INFORME DE HITO DE CONTROL
Nº 005-2021-OCI/0213-SCC

**“PROYECTO: MEJORAMIENTO DE LOS SERVICIOS
ACADÉMICOS Y COMPLEMENTARIOS DE LA FACULTAD
DE CIENCIAS AGRARIAS DE LA UNASAM, DISTRITO DE
INDEPENDENCIA, PROVINCIA DE HUARAZ,
DEPARTAMENTO DE ANCASH”**

HITO DE CONTROL Nº 2 – EJECUCIÓN Y SUPERVISIÓN DE OBRA

IMAGEN N° 3
PLANOS DE ARQUITECTURA "CORTES A-08"

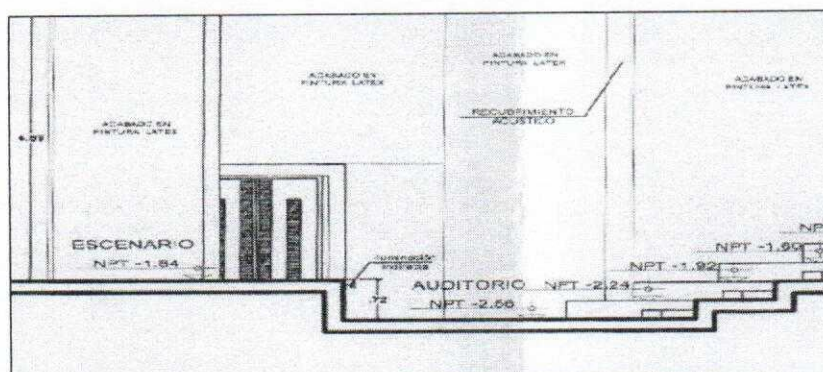
Por otro lado, de los planos "A - 08 y DA - 17" de Arquitectura del referido Expediente Técnico, se revela que el auditorio y la entrada a este tienen el mismo nivel de piso terminado de (-2.56 m); por lo cual, la Empresa Contratista y el plantel profesional clave para la supervisión debieron advertir dicha situación adversa y tomar las medidas de recaudo para evitar un prematuro deterioro en la edificación y reconocimiento de trabajos adicionales.

FOTOGRAFÍA N° 26
ÁREA VERDE UBICADA EN EL LADO OESTE, SE SOSTIENE EN UN MURO DE CONTENCIÓN QUE NO CUENTA CON UN SISTEMA DE DRENAJE PARA EL REGADO Y AGUAS PLUVIALES

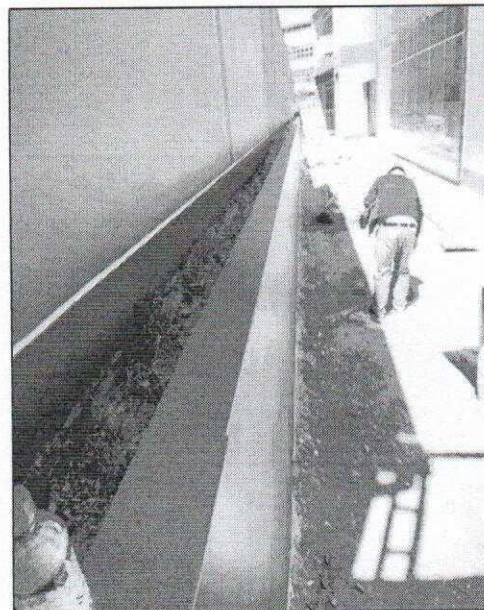
FOTOGRAFÍA N° 27
LUGAR DESTINADO PARA ÁREA VERDE UBICADO A LO LARGO DE TODO EL PERÍMETRO DE LA PARTE ESTE, QUE NO CUENTA CON UN SISTEMA DE DRENAJE

Al respecto, la norma técnica CE.020 Suelos y Taludes del Reglamento Nacional de Edificaciones, señala en cuanto al drenaje en muro, lo siguiente: "7.2.3 Drenaje y Subdrenaje: Todo diseño de muro debe garantizar el drenaje del relleno del muro, evacuando las aguas o evitando que estas ingresen", por lo que, es necesario prever algún sistema de drenaje, para permitir el flujo de las aguas producto de lluvia y/o riego que pudieran poner en riesgo la estabilidad de los muros de contención.

FOTOGRAFÍA N° 32
SE APRECIA LA ABERTURA AL EXTERIOR, QUE
EXPONE A LOS SISTEMAS Y EQUIPOS DE LOS
ASCENSORES A LA INTEMPERIE Y LA FALTA DE
PUERTAS

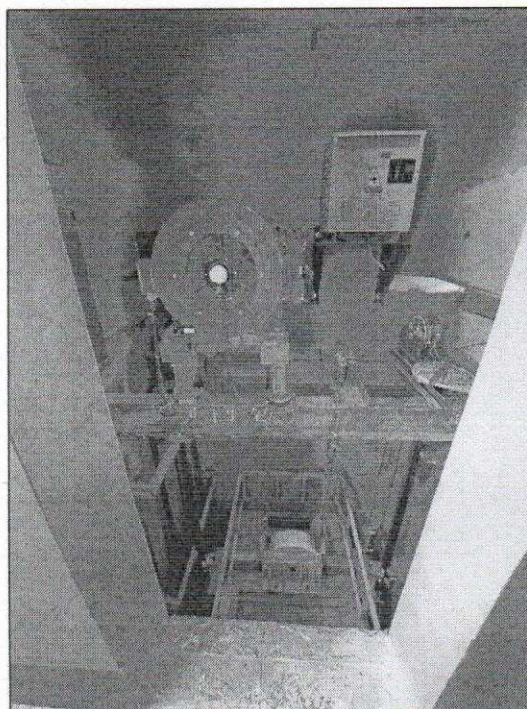
FOTOGRAFÍA N° 33
OTRA VISTA DEL AMBIENTE DE ACCESO A LOS
CUARTOS DE MÁQUINAS DE LOS ASCENSORES,
DONDE SE APRECIA LA FALTA DE SUMIDERO

FOTOGRAFÍA N° 34
SE OBSERVA QUE EL SISTEMA DE
FUNCIONAMIENTO DEL ASCENSOR N° 1 NO
TIENE PUERTA, LO CUAL ESTÁ GENERANDO EL
INGRESO DE POLVO Y PARTÍCULAS
